### Clarificări

la "achiziție directă" pentru atribuirea contractului sectorial de produse "**perechi termorezistențe Pt500 sertizate - 150 buc și perechi termorezistențe Pt500 cu prindere directă - 50 buc**", cod CPV: 38424000-3

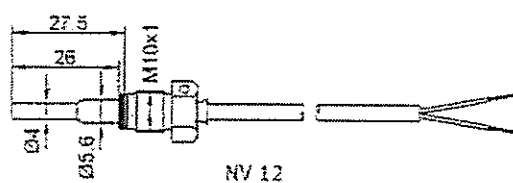
Aș dori câteva precizări suplimentare care lipsesc din descriere și care sunt importante:

1. Cu câte fire sunt sondele
2. Ce lungime au tecile de protecție (tuburi metalice)
3. Ce înseamnă „sertizat”
4. Ce înseamnă „prindere directă”

1. Sondele de temperatură trebuie să fie cu 2 fire
2. Pentru:
  - termorezistențele sertizate, tuburile metalice trebuie să aibă următoarele dimensiuni: lungime 47mm și diametru 5,85mm
  - termorezistențele cu prindere directă, tuburile metalice trebuie să aibă următoarele dimensiuni: lungime 27,5mm și diametru 4mm.
3. Cuvântul „sertizat” este o greșală de redactare și se referă la termenul „sertizat”.
4. Pentru a clarifica termenele "sertizat" și "prindere directă" regăsiți atașat un desen.
